大飯発電所第3号機 工事計画認可申請書の一部補正 補正前後比較表

【資料10-1 耐震設計の基本方針】

第3.1-1図 適合性確認に関する体制表

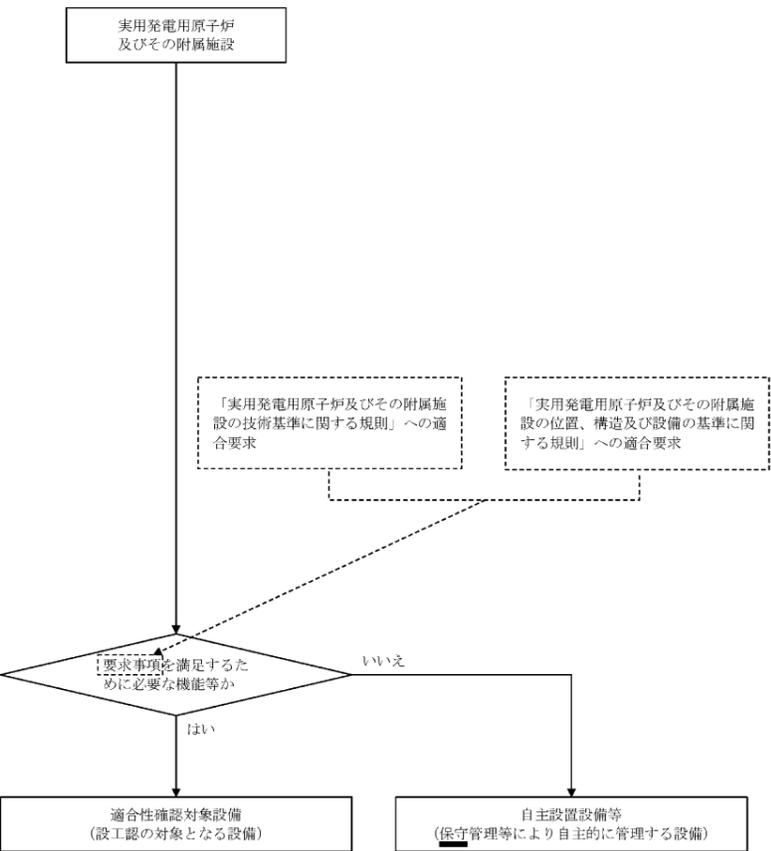
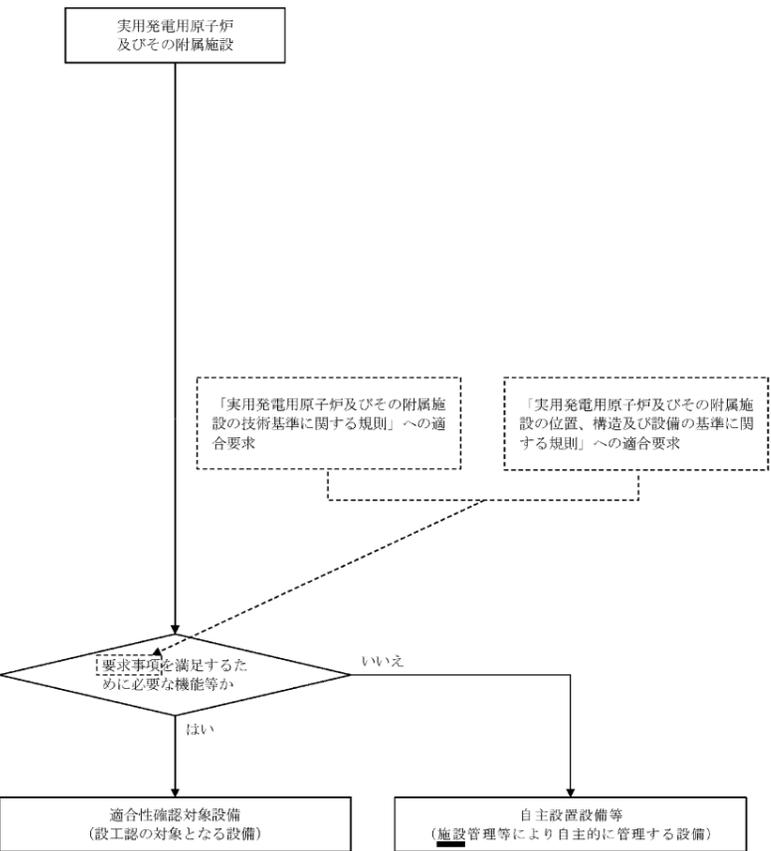
変更前	変更後	備考
<p style="text-align: center;">- 00-添12-1-5 -</p>	<p style="text-align: center;">- 05-添12-1-5 -</p>	<p style="text-align: center;">記載の適正化 (設計箇所発電所を追加)</p>

第8図 有毒化学物質に係る評価条件 (有毒化学物質の分圧) (2/3)

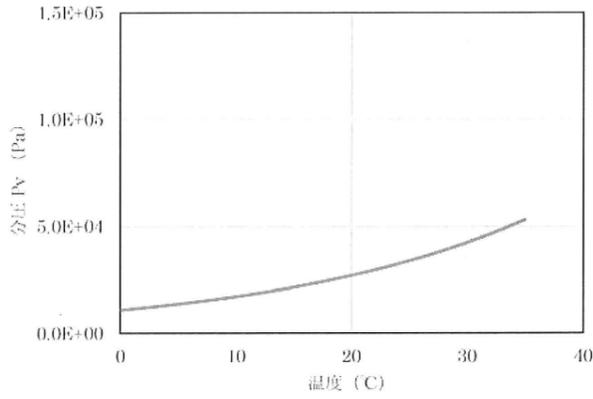
緊急時対策所に係る有毒ガスに対する防護措置の設計を追加
